AGC株式会社

廃止措置の終了の確認申請書の一部補正について

補正箇所の新旧対照表 (1 / 2)

AGC株式会社技術本部中央研究所における
核燃料物質の使用に係る廃止措置の終了確認申請書

図2 中央研究所の平面配置図
 廃止措置対象施設の敷地に係る図面

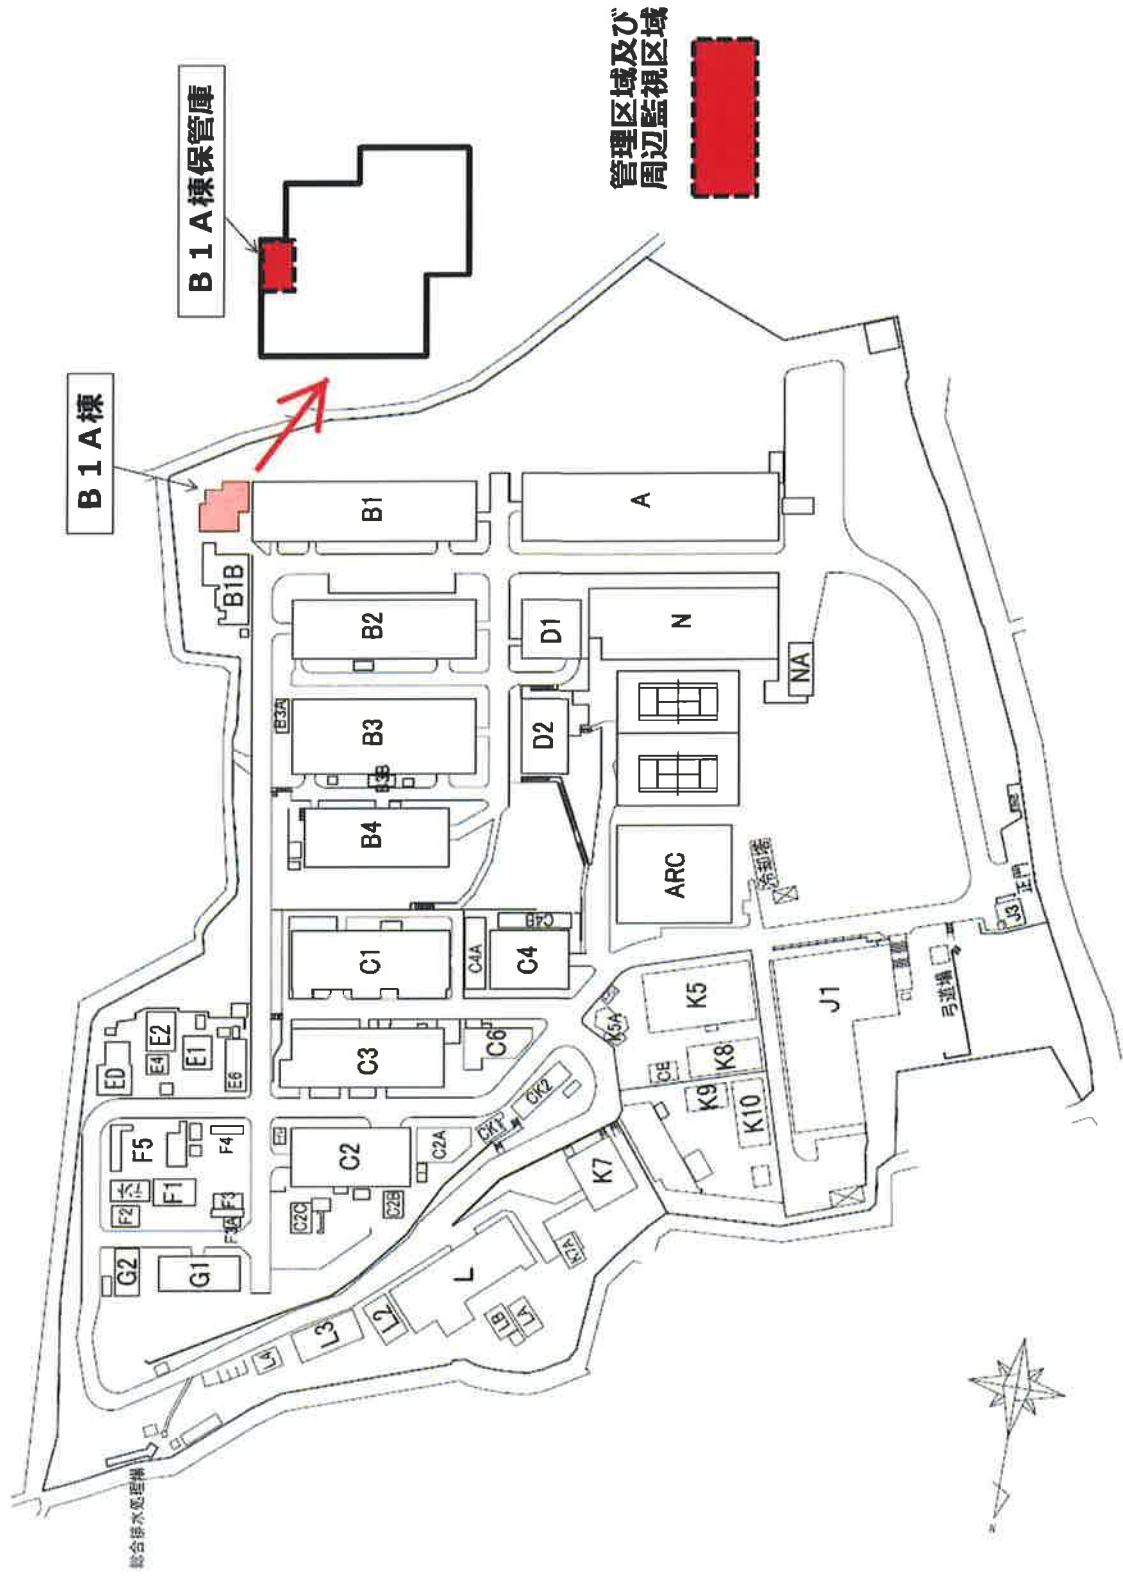
補正箇所		補正前	補正後
申請書 表の6段目の表題 別紙 表題		核燃料物質又は核燃料物質によって汚染された物の廃棄の実施状況 AGC株式会社技術本部中央研究所における核燃料物質の使用に係わる廃止措置の終了確認申請書	核燃料物質等の廃棄の実施状況 (赤字のとおりに訂正) AGC株式会社技術本部中央研究所における核燃料物質の使用に係る廃止措置の終了確認申請書(係わるに係るに訂正)
別紙 1. 使用施設等の解体の実施状況		AGC株式会社中央研究所B1A棟倉庫から核燃料物質及び放射性廃棄物を搬出し、弊社AGC横浜テクニカルセンター(以下YTTC)核物質保管庫に搬入して譲渡した。 (添付書類1を参照) B1A棟倉庫の汚染検査を核燃料物質及び放射性廃棄物の搬出前の2022年4月8日と搬出後の2022年4月14日に行っている。廃止措置の対象施設である貯蔵施設及び固体廃棄施設、耐火金庫、ドラム缶、スチール製箱の汚染検査を行った結果、管理区域及び周辺監視区域に汚染がないことを確認している。(添付書類2-1、2-2、3を参照) 廃止措置計画申請書の認可がおりた後、管理区域及び周辺監視区域を解除する。 耐火金庫は、産業廃棄物処理業者に委託して搬出・処分し、B1A棟の残置物の撤去・処分、B1A棟内部解体及び上屋の解体撤去、建築廃棄物の搬出を、およそ1か月の期間を要して行い、B1A棟倉庫の解体が終了した後に廃止措置を終了する。(図1、2、3を参照)	AGC株式会社中央研究所B1A棟倉庫から核燃料物質及び放射性廃棄物を搬出し、弊社AGC横浜テクニカルセンター(以下YTTC)核物質保管庫に搬入して譲渡した。 (添付書類1を参照) B1A棟倉庫の汚染検査を核燃料物質及び放射性廃棄物の搬出前の2022年4月8日と搬出後の2022年4月14日に行った。廃止措置対象施設である貯蔵施設及び固体廃棄施設、耐火金庫、ドラム缶、スチール製箱の汚染検査を行った結果、管理区域及び周辺監視区域に汚染がないことを確認した。(添付書類2-1、2-2、3を参照) 廃止措置計画申請書の認可がおりた後、管理区域及び周辺監視区域を解除した。 耐火金庫は、産業廃棄物処理業者に委託して搬出・処分、B1A棟内部解体、上屋の解体撤去及び建築廃棄物については、2022年10月4日にB1A棟倉庫の解体工事を開始し、2022年11月14日に解体を完了した。 B1A棟倉庫の解体が終了した後に廃止措置を終了した。(図1、2、3、4を参照) (赤字部分を追記、訂正)

B1A棟倉庫の解体が終了した後に廃止措置を終了した。（図1、2、3、4を参照）
